Behörde oder sonstiger Träger öffentlicher Belange	Stellungnahme der Behörde oder des sonstigen Trägers öffentlicher Belange	Abwägungsvorschlag der Verwaltung

11) IHK Reutlingen vom 15.03.2023	<p><u>Formelle Beteiligung nach § 4 Abs. 2 BauGB:</u> Für die Zusendung der Planungsunterlagen zum Bebauungsplan „Aischbach Teil II“ bedanken wir uns. Zum vorliegenden Bebauungsplan liegen aus unserer Sicht keine Bedenken vor. Wir begrüßen die Zielsetzung, durch den Bebauungsplan „Aischbach Teil II“ der positiven Gewerbeentwicklung in Tübingen und der Region Neckar-Alb Rechnung zu tragen und die aktuelle und zukünftige Nachfrage nach Gewerbeflächen abdecken zu können. Aufgrund der zunehmenden Knappheit an gewerblichen Bauflächen (insbesondere für das produzierende Gewerbe) in der Region Neckar-Alb, trägt dies zum Erhalt und der Entwicklung des Wirtschaftsstandorts bei. Gerne stehen wir für eine weitere vertrauensvolle Zusammenarbeit zur Verfügung.</p> <p><u>Frühzeitige Beteiligung nach § 4 Abs. 1 BauGB:</u> Keine.</p>	Die Stellungnahme wird zur Kenntnis genommen.

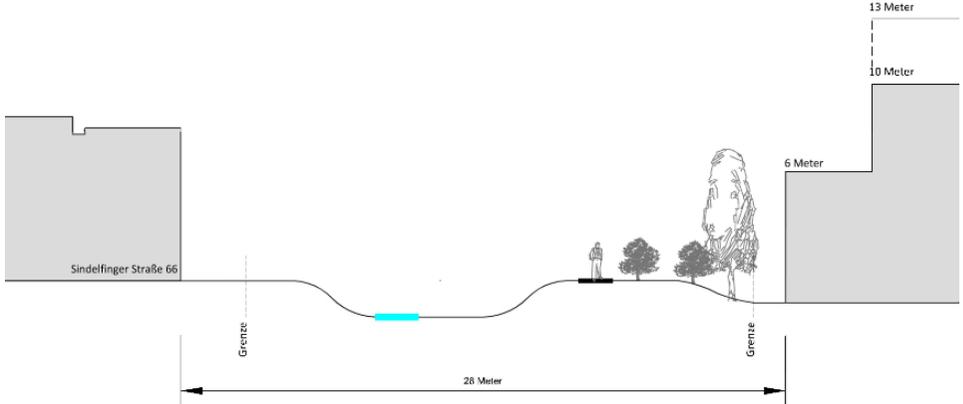
Person	Stellungnahmen der Öffentlichkeit	Abwägungsvorschlag der Verwaltung
1)	<p><u>Formelle Beteiligung nach § 3 Abs. 2 BauGB:</u> Keine.</p> <p><u>Frühzeitige Öffentlichkeitsbeteiligung nach § 3 Abs. 1 BauGB:</u> 1. Wir schlagen vor, dass am Ende der Sindelfinger Str., etwa auf der Höhe</p>	<p>Zu Punkt 1: Eine Querungsmöglichkeit über den Weilersbach an der vorgeschlagenen Stelle kann nicht hergestellt werden. Ein erhöhter Querungsbedarf wird</p>

Person	Stellungnahmen der Öffentlichkeit	Abwägungsvorschlag der Verwaltung
	<p>von Haus Nr. 64 und Nr. 77, die Sindelfinger Str. in eine Fußgängerbrücke in den neuen Teil des Handwerkerparks II mündet. Damit könnte ein schneller Zugang der BewohnerInnen aus dem hinteren Teil der Sindelfinger Str. zu den Bushaltestellen an der neuen Straße im Handwerkerpark II und zu den dortigen Handwerkern und Geschäften geschaffen werden.</p> <p>2. Die bisherige Endhaltestelle für Bus Nr. 12 wird aufgegeben. Die Wendeschleife wird vermutlich für größere Zuliefererfahrzeuge der Handwerker in der Sindelfinger Str. weiter benötigt, ist dann aber nicht mehr so frequentiert. Daher erwarten wir, dass die Asphaltfläche optisch so ausgestaltet wird, dass es einer Spielstraße auch gerecht wird. Dies wird zwar durch Verkehrsschilder so ausgewiesen, von AutofahrerInnen aber i.d.R. ignoriert. Durch eine entsprechende Gestaltung wäre eine Aufwertung des zu bespielenden Straßenraums sicher möglich. Spielende Kinder sind dort momentan gefährdet.</p> <p>3. Das robuste Wohnen sollte so gestaltet werden, dass sich die BewohnerInnen, wie es bislang möglich ist, draußen treffen können. Im Sommer werden momentan die Grünflächen von Alten und Jungen genutzt. Solche Orte erwarten wir auch bei einer kompakteren Bebauung. Gut wäre auch, wenn die Fußwege entlang des Weilersbachs für die Öffentlichkeit als Begegnungsfläche mit der sonstigen Wohnbevölkerung erhalten bleiben - denn auch hier findet Austausch der Sozialgruppen statt.</p>	<p>nicht gesehen. Des Weiteren wäre der finanzielle Aufwand für eine Brücke nicht verhältnismäßig. Alternativ könnten „Trittsteine“ im Weilersbach eingerichtet werden. Auch diese Variante ist nicht verhältnismäßig da hierzu auf beiden Böschungsseiten Treppen angelegt werden müssten um zum Gewässer zu gelangen.</p> <p>Zu Punkt 2: Punkt 2 der Stellungnahme bezieht sich auf einen Bereich der außerhalb dieses Bebauungsplanverfahrens liegt. Eine bauliche Veränderung der bestehenden Wendeschleife ist nicht möglich. Auch wenn in Zukunft die Wendeschleife für den ÖPNV nicht mehr benötigt wird, ist sie dennoch für größere Fahrzeuge notwendig, da im weiteren Verlauf die Straße endet. Der Kreuzungsbereich und die Wendeschleife sind als verkehrsberuhigter Bereich ausgewiesen. Fahrzeuge müssen in diesem Bereich mit Schrittgeschwindigkeit fahren. Der Bereich ist zum Spielen für Kinder gedacht. Verkehrsrechtlich ist die Situation eindeutig geregelt, weshalb die Situation als „sicher“ eingestuft wird.</p> <p>Zu Punkt 3: Die architektonische Planung der Gebäude für die Sonderform „Robustes Wohnen“ wird außerhalb dieses Bebauungsplanverfahrens erarbeitet. Es werden ausreichend große Freiflächen für die dortige Bewohnerschaft berücksichtigt.</p> <p>Es soll eine durchgängige Fußverbindung entlang des Weilersbaches geben, welche im Norden des Plangebietes auf die Sindelfinger Straße und die vorhandene Unterführung stößt.</p>

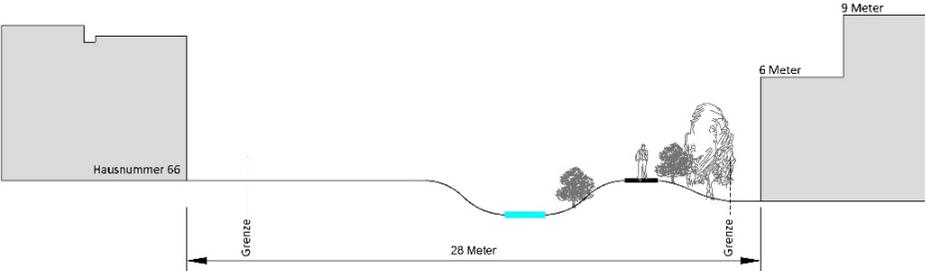
Person	Stellungnahmen der Öffentlichkeit	Abwägungsvorschlag der Verwaltung
	<p>Fachwelt nennt es „Induzierten Verkehr“. Der Zusammenhang zwischen verkehrlichem Infrastrukturangebot und Verkehrsmittelwahl ist in der Fachwelt allgemein anerkannt und auch Bestandteil der Tübinger Verkehrsplanung. Er wird in den Vorlagen der Verwaltung, z.B. zu Fahrrad-Schutzstreifen oder zusätzlichen Fußwegen, als Begründung angeführt.</p> <p>Von einer seitens der Verwaltung genannten Entlastung der Sindelfinger Str., der Westbahnhofstr. und insbesondere des Bereichs am Kinderhaus Weststadt und der Grundschule im Aischbach kann somit keine Rede sein, vielmehr wird das Gegenteil eintreffen</p> <p>Erzeugte Gefährdungen für Schulkinder</p> <p>Große Lkw, welche in Aischbach II nicht wenden können, werden gemäß Planung zum Wendemanöver über die neue Verbindungsstraße in die Sindelfinger Str. geleitet. Dort angekommen sollen sie zum Kinderhaus Weststadt fahren, auf dem dortigen Zankerparkplatz eine Wendeschleife fahren, um dann den Weg zurück zu Aischbach II zu finden. Hierdurch wird sich am Aischbach (Grundschule und Kinderhäuser) die Gefährdung von Schul- und Kindergartenkindern durch Lkw im Vergleich zu den bislang wenigen Lkw (siehe oben) nicht verringern, sondern im Gegenteil erhöhen. Der Schulweg vieler Kinder führt von der hinteren Sindelfinger Str. den nördlichen Gehweg der Sindelfinger Str. entlang bis zum Aischbach. Gemäß Planung wird dieser bislang sichere Schulweg zukünftig von Kraftfahrern aller Art gequert. Die gezeichnete Fahrbahnbreite und der komfortable Radius zugunsten hoher Geschwindigkeiten beim Einschwenk in die Sindelfinger Str. lässt vermuten, dass die Verwaltung mit wirklich vielen und schweren Kfz rechnet. Ein Lkw kreuzt den genannten Schulweg auf einer Wendefahrt (s. o.) von Aischbach II zum Zankerparkplatz und zurück insgesamt viermal. Jedes Querungsmanöver bedeutet für die Schulkinder eine Gefährdung, die es ohne die neue Verbindungsstraße nicht gäbe. Dass die Querungen immer auch mit einer Richtungsänderung des Lkw verbunden sind, erhöht die Gefährdung zusätzlich.</p> <p>Während die Zuwegung der Schulkinder von Westen zum Aischbach in der</p>	<p>Radweg wurde in der Planung intensiv betrachtet um die Sicherheit des Rad- und Fußgängerverkehrs zu gewährleisten. Die Fuß- und Radverbindung soll gegenüber der neuen Planstraße vorfahrtsberechtigt sein. Die Planstraße soll in diesem Kreuzungsbereich verschwenkt werden und die maximale Geschwindigkeit auf 30 km/h begrenzt werden. Des Weiteren werden wichtige Sichtbeziehungen von Bebauung und sonstigen Sichtbehinderungen freigehalten. Die gesamte Planung dieses Knotenpunkts, inklusive der freizuhaltenden Sichtbeziehungen, wurden nach den geltenden anerkannten Regelwerken gestaltet. Dadurch wird die Sicherheit der zukünftigen Kreuzung gewährleistet.</p>

Person	Stellungnahmen der Öffentlichkeit	Abwägungsvorschlag der Verwaltung
	<p>Vorlage 12/2020 noch als relevant für die Verkehrsplanung und als Argument für die dort geplante Maßnahme herangezogen wurde, werden die Bedarfe der Schulkinder in der vorliegenden Planung leider ignoriert.</p> <p>Erzeugte Gefährdungen für Radfahrer Der Ammertalradweg ist einer der meistbefahrenen Radwege Tübingens und DIE Radfahrroute aus dem Ammertal nach Tübingen. Die geplante Kreuzung des Radweges durch Pkw und Lkw wird alle Radfahrer gefährden. Hiervon besonders betroffen sind radfahrende Schulkinder. Es spielt dabei keine Rolle, wieviel Augenmerk in Planung und Ausführung auf Sicherungsmaßnahmen gelegt wird. Ein Blick in die Unfallstatistik zeigt, dass Radfahrer insbesondere dort den Tod finden, wo ihre Wege von Kfz gekreuzt werden. Dies wird hier der Fall sein.</p> <p>Die Verwaltung argumentiert, dass ein guter neuer Radweg vom Ammertal via Schleifmühlweg zum Haagtor, welcher den östlichen Abschnitt des Ammertalradweges weitgehend obsolet macht, geplant ist. Die neue Route mag für Ausflügler, welche in die Innenstadt möchten, eine gute Strecke sein. Für die vielen Menschen, welche täglich aus dem Ammertal mit dem Fahrrad z. B. zur Universität oder ans UKT fahren, sind die Planungen eine klare und substanzielle Verschlechterung.</p> <p>Konflikt mit dem übergeordneten Ziel des Klimaschutzes Die geplante Straße zwischen Aischbach II und Sindelfinger Str. fördert - wie beschrieben - den MIV und gefährdet den Rad- und Fußverkehr. Demgegenüber heißt es in der aktuellen Vorlage 351/2021 (Radverkehrskonzept - Tübingen 2030): „Um jedoch die ambitionierten politischen Beschlüsse und Ziele des Klimaschutzprogramms 2030 im Sektor Mobilität tatsächlich erreichen zu können, ist die gesamte Radinfrastruktur konsequent weiterzuentwickeln. Hierzu ist es erforderlich, mehr Radverkehr zu generieren, den Autoverkehr zu reduzieren sowie gleichzeitig den Fußverkehr mit seinen Bedürfnissen im Blick zu haben. Nur durch eine ambitionierte Radverkehrsförderung kann es gelingen, dass die positiven Effekte des Radverkehrs für Mensch und Umwelt voll zum Tragen kommen.“ Die vorgelegte Planung steht somit im völligen Gegensatz zu den Zielen des Tübinger Klimaprogramms.</p>
